Gryfice, 16.02.2023 r.

Dotyczy postępowania prowadzonego w trybie podstawowym na podst. art. 275 ust. 1 ustawy Prawo Zamówień Publicznych pn.: Przebudowa DP 3138Z na odc. Trzęsacz – Rewal – Niechorze – nr ZDP.272.1.2023; ogłoszenie 2023/BZP 00070462/01 z dnia 31.01.2023 r.

**Pytanie 11**

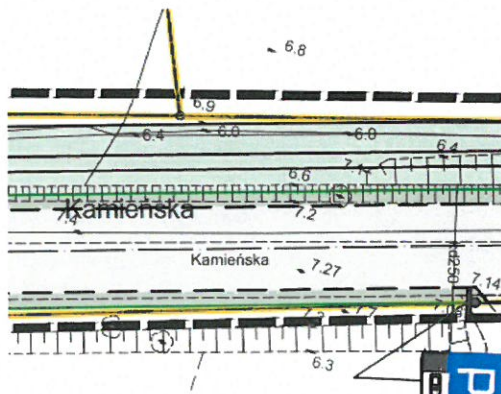
Proszę o wyjaśnienie czy etap III dotyczy ulicy Kolejowej czy Kamińskiej? W treści PFU i SWZ napisano o ul. Kolejowej natomiast w części rysunkowej PFU widnieje ulica Kamińska.

Po analizie lokalizacji i dokumentacji fotograficznej można wywnioskować, iż zakres dotyczy ul. Kamińskiej w Niechorzu

Zamawiający potwierdza że chodzi o ulicę Kamińską.
